Display GreenStar™ 3 2630

Notas sobre a Versão

Estas são notas sobre a versão do software para o GreenStar™ 3 2630 e para produtos relacionados. As Notas sobre a Versão podem ser encontradas em www.stellarsupport.com. Observação: O uso que você faz do software é regido pelo Contrato de Licença de Usuário Final, incluso no software.

StarFire 6000 - File Manager

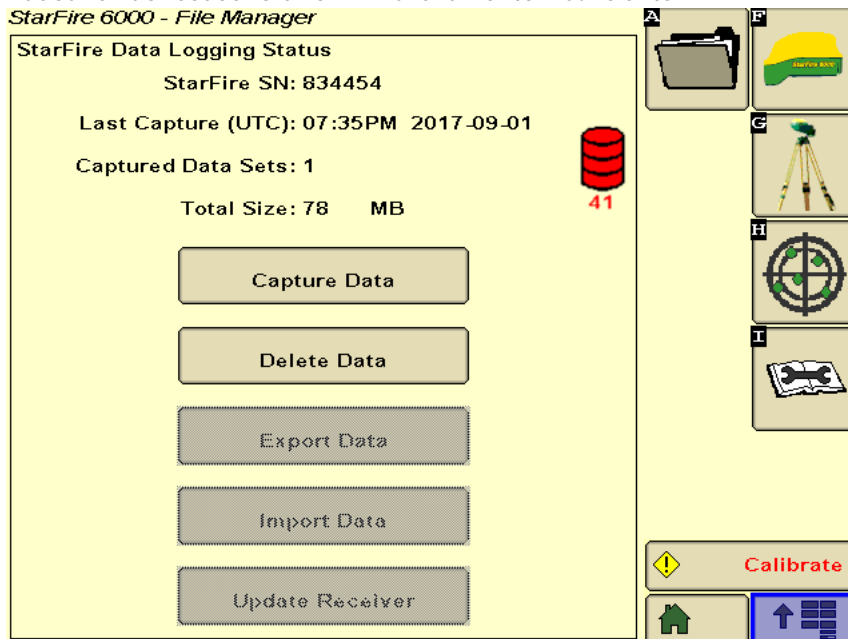
Falha do Gerenciador de Arquivos – Um novo ícone foi implementado para detectar uma falha interna de hardware. Após instalar o software 18-1, um ícone vermelho contendo o número 41 se uma falha interna de hardware for detectada pode ser exibido. O receptor funcionará normalmente, mas se o botão "Capturar Dados" for pressionado, o usuário verá o erro "Armazenamento Insuficiente" e não conseguirá coletar dados. O receptor precisará ser substituído para ter a capacidade de "Capturar Dados" e não receber o erro "Armazenamento Insuficiente".
